Valutazione di Impatto Ambientale "Masterplan 2035 Aeroporto Di Malpensa" recante codice procedura (ID_VIP/ID_MATTM) 5359.

AEROPORTO DI MALPENSA VALUTAZIONE DI IMPATTO AMBIENTALE

**OSSERVAZIONI ALLE INTEGRAZIONI PRESENTATE DAL PROPONENTE IN DATA
16.11.2021 NELL'AMBITO DEL PROCEDIMENTO DI
VALUTAZIONE DI IMPATTO AMBIENTALE**

Figura 2: dettaglio attività di confronto e focalizzazione contenuti integrazioni nel 2021

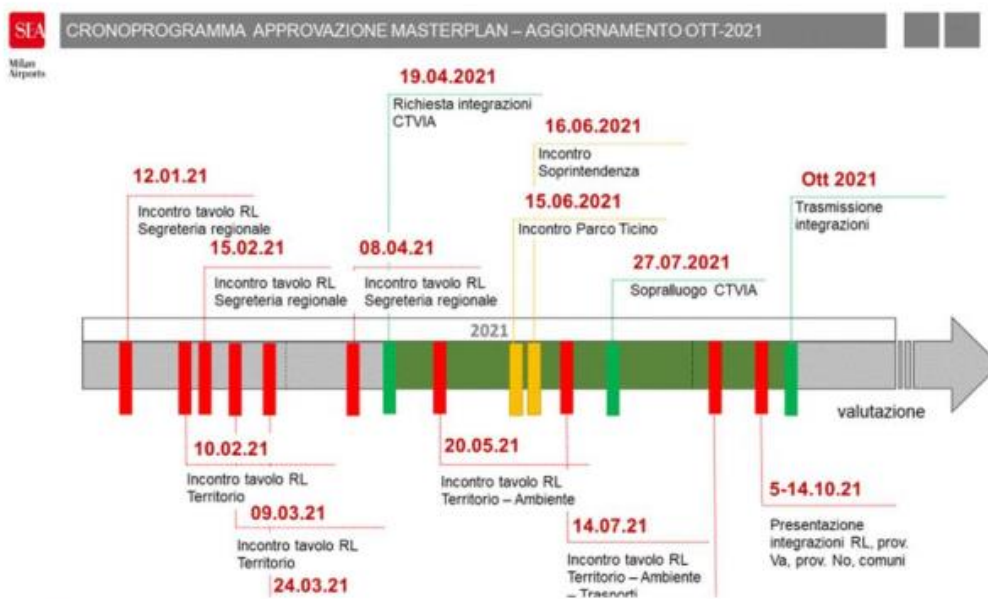
Avuto riguardo a tale cronoprogramma ed ai fatti che il Proponente afferma essere intervenuti dalla data del 19.4.2021 in poi, si rileva come il Proponente non produca alcun documento/verbale/relazione/elaborato in relazione agli stessi.

A mero titolo esemplificativo, non vi sono documenti riferiti al sopralluogo verificatosi in data 27.7.2021 da parte della commissione CTVIA; di talché non si è in grado di sapere che cosa sia accaduto durante tale sopralluogo, dove sia stato effettuato, che cosa la commissione CTVIA abbia verificato e quali risposte abbia fornito il Proponente in quella occasione e come si sia concluso tale sopralluogo.

Figura 1 Area indagata per l'identificazione delle aziende RIR (in verde)

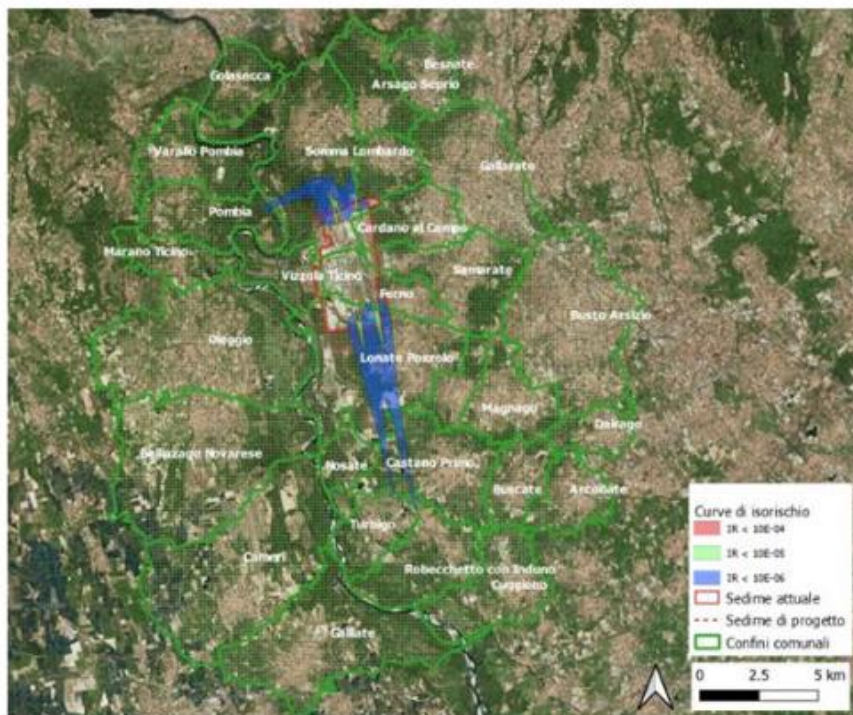
Una ulteriore dimostrazione della confusione ingenerata dal Proponente risulta evidente dalla figura 1 dell’Allegato 27 qui di seguito riportata dove è evidente come le curve di isorischio coprono una area

del tutto diversa rispetto all'area che il Preponente identifica come l'area indagata per l'identificazione delle strutture RIR.

La figura 1 di cui sopra dimostra quanto da noi sostenuto ossia:

- 1) che le Curve di Isorischio, per come risultano dalla planimetria proposta, incidono in maniera evidente e senza ombra di dubbio anche sul territorio del Piemonte, di talché tale elemento comprova inequivocabilmente che anche il territorio piemontese è del tutto coinvolto nella attività aeroportuale e negli effetti che quest'ultima determina.
- 2) che le curve di Isorischio contraddicono in modo inequivocabile l'assunto fondamentale del Preponente, da quest'ultimo sostenuto in molta della documentazione prodotta anche in queste
